UNIVERSIDAD DISTRITAL FRANCISCO JOSE DE CALDAS

CONVOCATORIA PÚBLICA No. 008-2014

RESPUESTAS A LAS OBSERVACIONES PRESENTADAS A LOS PLIEGOS DE CONDICIONES POR PARTE DE LOS INTERESADOS EN EL PROCESO

OBJETO: "CONTRATAR LA ADQUISICIÓN, INSTALACIÓN Y CONFIGURACIÓN DE EQUIPOS DE LABORATORIO DEL GRUPO DE ROBUSTOS CON DESTINO A LOS LABORATORIOS DE LAS FACULTADES DE INGENIERÍA, TECNOLÓGICA, CIENCIAS Y EDUCACIÓN, MEDIO AMBIENTE Y RECURSOS NATURALES Y ARTES-ASAB DE LA UNIVERSIDAD DISTRITAL FRANCISCO JOSÉ DE CALDAS, DE ACUERDO CON LAS CONDICIONES Y ESPECIFICACIONES PREVISTAS."

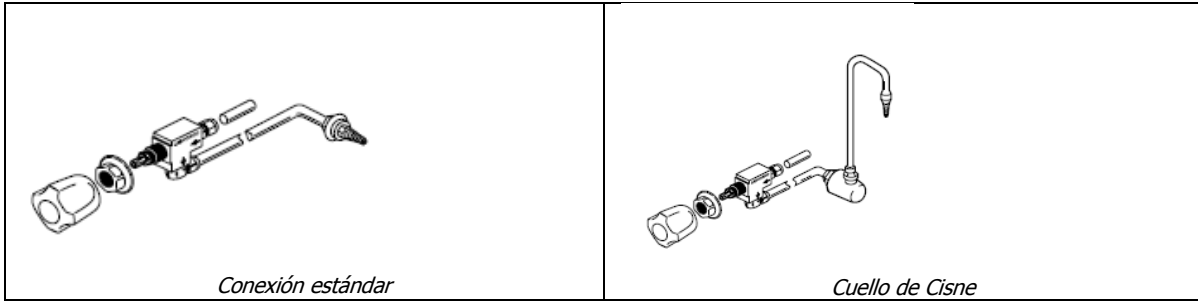
De acuerdo a las especificaciones técnicas del ítem 126. Cabina de Extracción, y luego de realizar la visita técnica el 21 de octubre, solicitamos aclarar si la ductería de extracción se puede sacar al exterior del laboratorio por el espacio donde actualmente hay un extractor que se encuentra cerca al lugar donde se ubicará la cabina. Igualmente solicitamos confirmar si es posible que la ductería vaya anclada a la pared exterior del edificio hasta 2.5 metros por encima del techo del mismo. Solicitamos aclarar cuánto es la altura de esta pared desde que sale la ductería (considerando que se pueda sacar por el espacio del extractor actual) hasta el techo del edificio.

Esto con el fin de determinar si requieren una cabina con motor incorporado o motor remoto. Para considerar que la cabina sea con motor incorporado la distancia de la ductería no puede superar los 13 metros. En caso que esta distancia sea mayor se debe contemplar una cabina con motor remoto, de tal manera que necesitamos confirmar si en el techo del edificio se puede ubicar el motor de extracción. **13 metros**

RESPUESTA DE LA UNIVERSIDAD: SE ACEPTAN ALGUNAS DE LAS OBSERVACIONES PLANTEADAS (Al frente de cada una se indica la respuesta). Se publicarán las especificaciones definitivas.

Para su conocimiento a continuación mostramos un esquema de los tamaños que podemos ofrecer de cabinas (marca Labconco) tanto con motor remoto como con motor incorporado y las dimensiones para que ustedes lo puedan revisar.

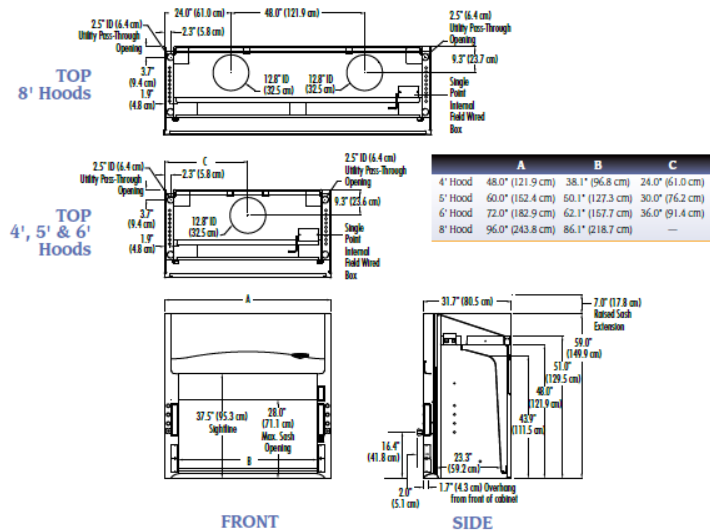
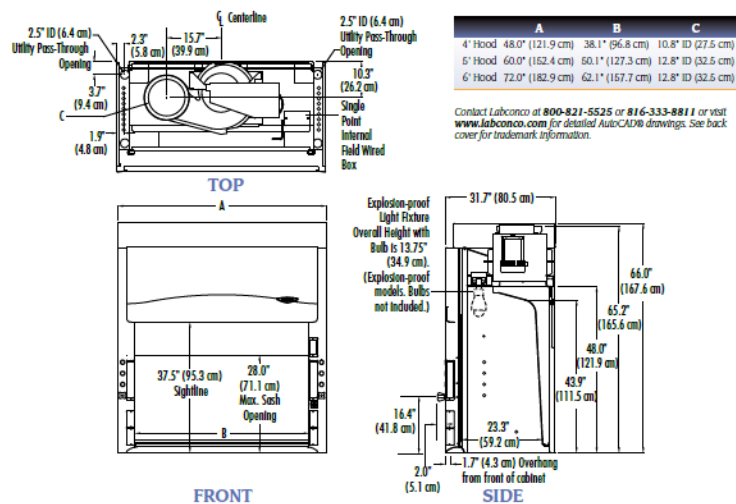
De acuerdo a las especificaciones técnicas del ítem 126 . Cabina de Extracción Solicitamos que con el fin de garantizar pluralidad de proponentes, se permita que las dimensiones externas permitan una cabina de (ancho x prof. x alto) 152.4 cm x 80.5 cm x 167.6; y las dimensiones internas permitan una cabina de (ancho x prof. x alto) 127.3 cm x 59.2 cm x 121.9 cm. **No se acepta**

De acuerdo a las especificaciones técnicas del ítem 126 . Cabina de Extracción, solicitamos aclarar que puesto que la cabina se ubicará en el mesón de laboratorio no debe tener poceta, sino debe ser una superficie lisa en resina epóxica resistente a la corrosión. **Acceptada**
